**Objet :** SCHAERBEEK. Boulevard Auguste Reyers / Rue Colonel Bourg /avenue Jacques Georgin / rue Verlaine.

Examen du projet de Plan d'Aménagement Directeur (PAD) « Mediapark » et de son Rapport d'Incidences Environnementales (RIE).

**Avis de la CRMS**

Alentour direct de la Tour des télécommunications. Détail extrait de la version du PAD de 2023

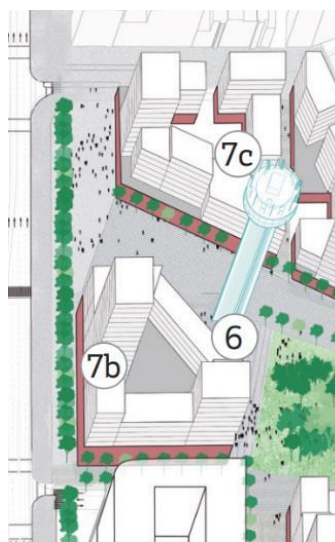
Concernant la Tour des Télécommunications, conservée, la CRMS réitère sa remarque qu'une attention particulière soit apportée aux aménagements proches, bâtis et non bâtis. L'aménagement des espaces publics autour de la tour (cf. le nouveau passage du tram au pied de la tour) doit être pensé en fonction de la tour et non en fonction de l'îlot bâti A, voisin dont il convient de revoir l'impact sur les formes urbaines en fonction d'une mise en valeur de l'espace public autour de la tour. Ces aménagements doivent par ailleurs garantir l'indépendance de la tour par rapport à l'îlot. La tour bénéficie désormais aussi de prescriptions spécifiques :

Sur cette dernière prescription, la CRMS demande de préciser la formulation pour intégrer la dimension patrimoniale '*Le projet renforce la valeur iconique et patrimoniale existante de la tour Reyers*' ainsi que d'étendre le principe des mesures particulières de publicité à l'ensemble de la Tour ainsi qu'aux abords (ou définir une zone).

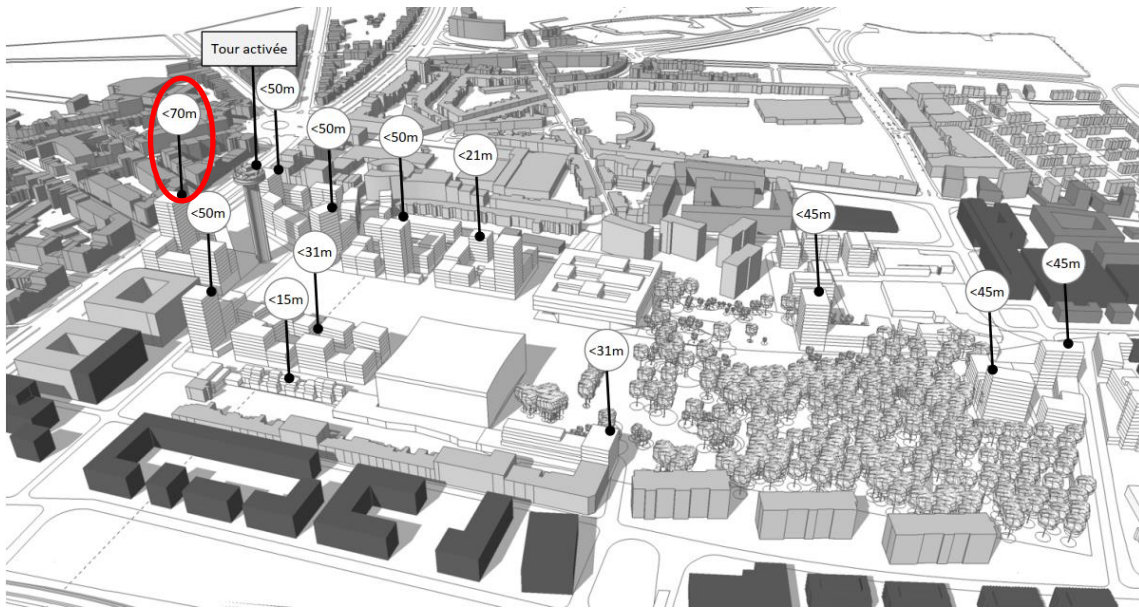
L'abandon des îlots IJK et H dans le PAD 2023 et la vision d'aménagement des espaces verts constitue la principale amélioration du PAD. La sanctuarisation de certains espaces par la création de périmètres de protection accrue de la biodiversité est positive non seulement d'un point de vue environnemental, mais aussi sur le plan de la composition paysagère et patrimoniale : maintien de la topographie existante (buttes et talus), des arbres repris à l'inventaire scientifique et légal (cerisier et merisier) et des anciens tunnels et aménagements de l'ancien Tir national qui servent comme abris aux chauves-souris. Sur la création de périmètres de protection accrue, la CRMS recommande d'éviter la multiplication d'espaces sanctuarisés de trop petites dimensions.
